ZÁPIS

Komise pro urbanismus, architekturu, životní prostředí a regeneraci městské památkové zóny

z jednání č. 1 ze dne 10.02.2023

2. Řešení prostoru před Hernychovou vilou.

PŘEDPROSTOR HERNYCHOVY VILY A PŘÍLEHLÝ PARČÍK V PROLUCE 17.LISTOPADU

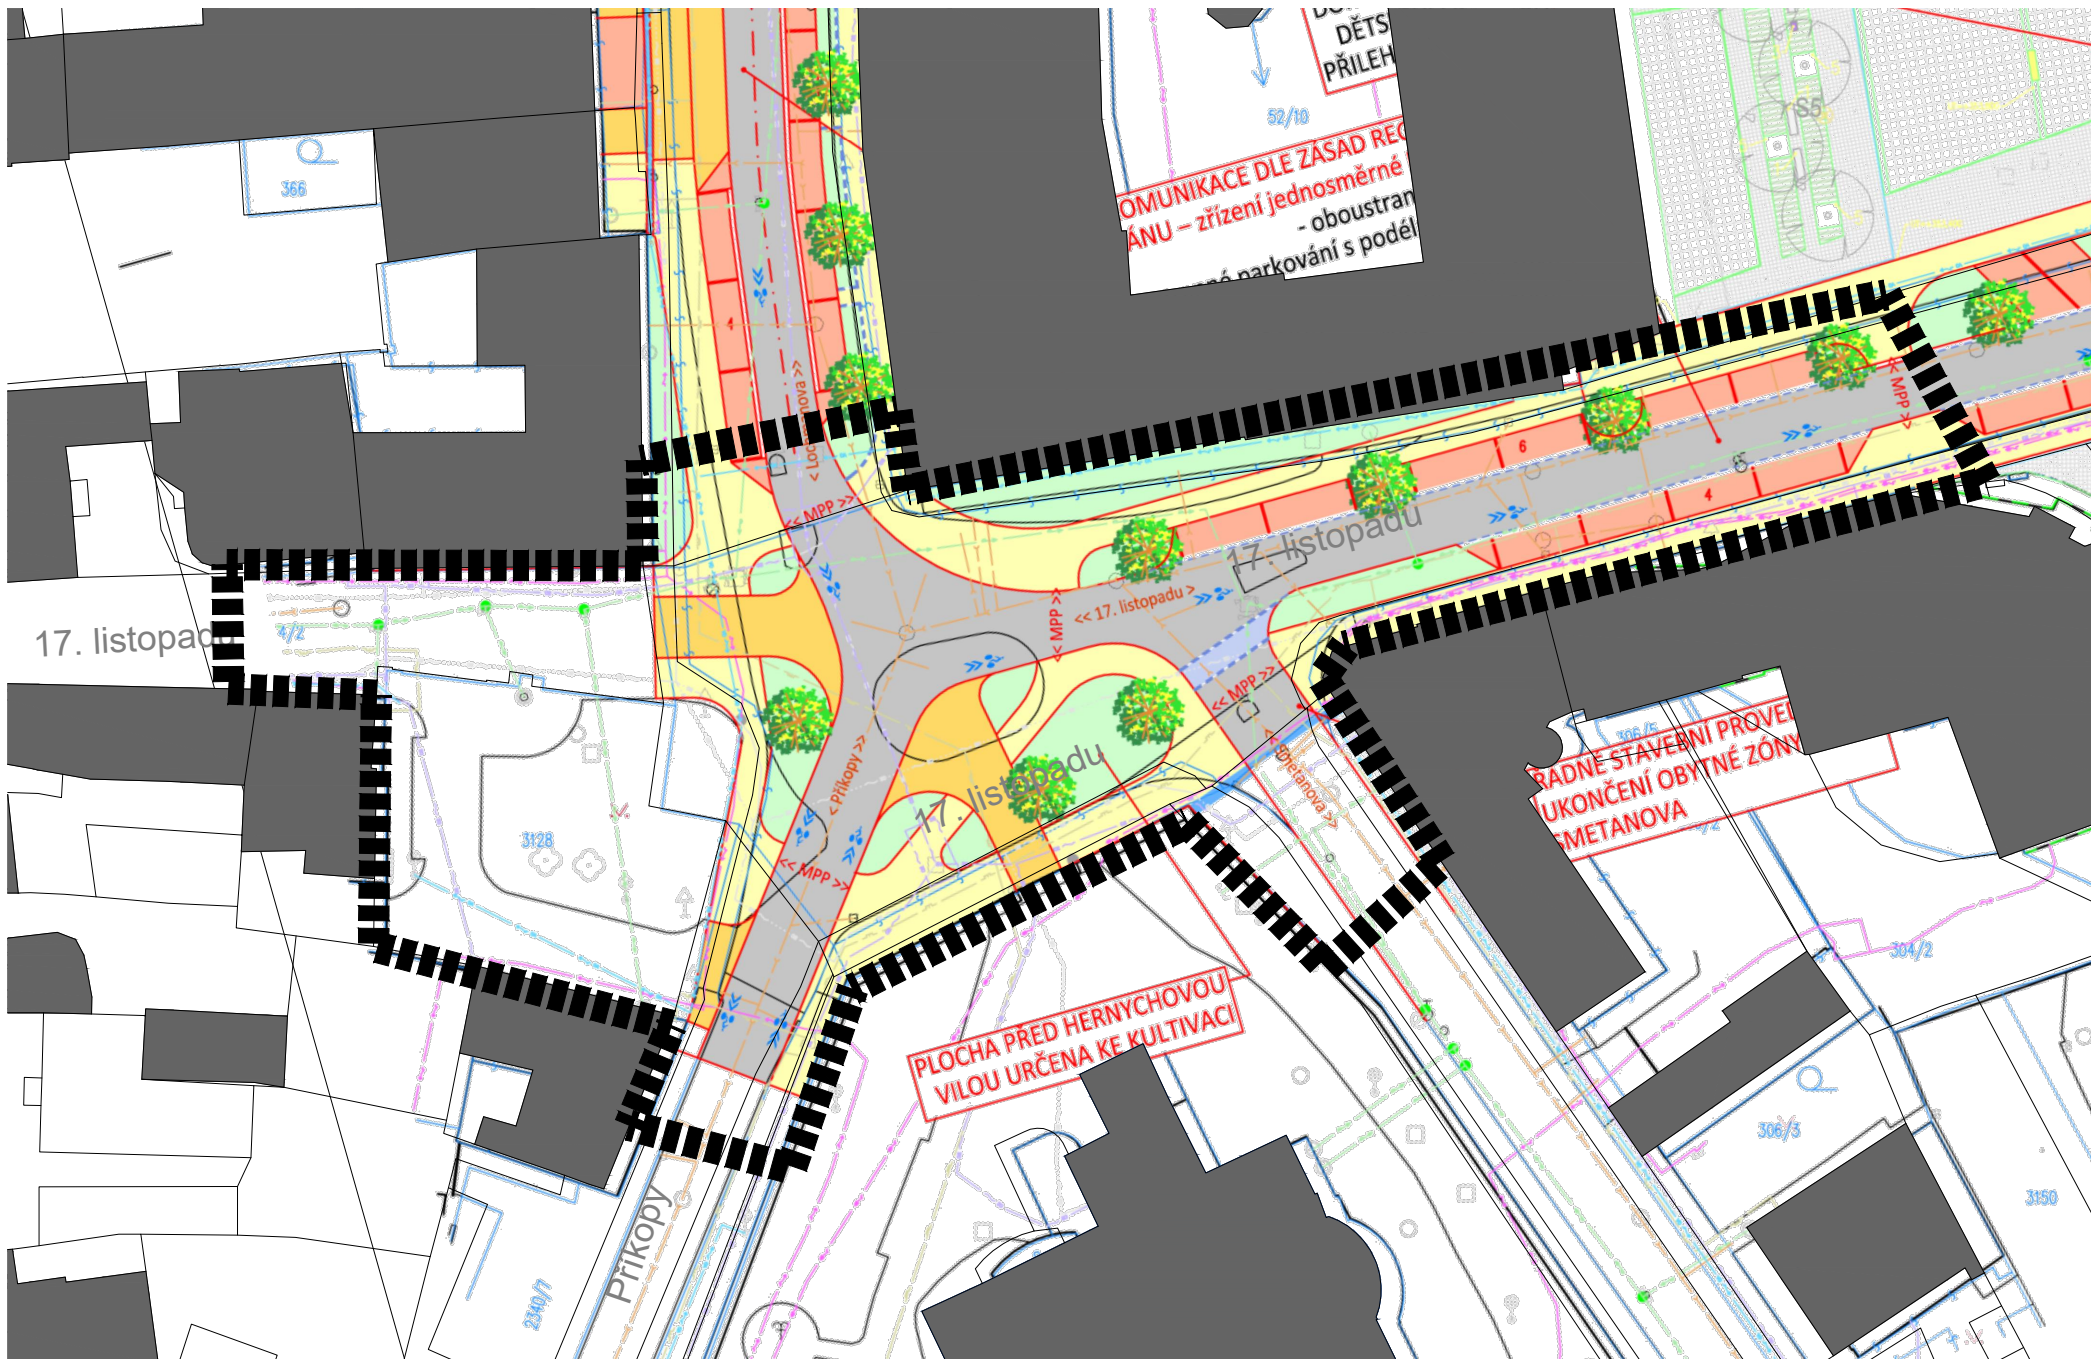
Předsedkyně komise předložila členům k diskusi námět na úpravu prostoru před Hernychovou vilou, který bude řešen v rámci stavebních úprav a zjednosměrnění ulic 17. listopadu a Lochmanova. Komisi byl předložen situační výkres s vyznačením dotčeného prostoru. Komise po rozmanité diskusi došla k tomuto závěru.

Komise **doporučuje** zpracovat koncepční studii prostoru okolo křižovatky před Hernychovou vilou a prostoru proluky na pozemku č. 3128, ve které budou definovány prostory pro zeleň a pěší komunikace, aby byl zajištěn průchod územím a zachována pohledová expozice památkově chráněné Hernychovy vily. Ve studii **požaduje** zohlednit dostupné podklady (návrh Galerie Perlou, studii úprav administrativní budovy, regulační plán) a zaměřit se na logické pěší vazby.
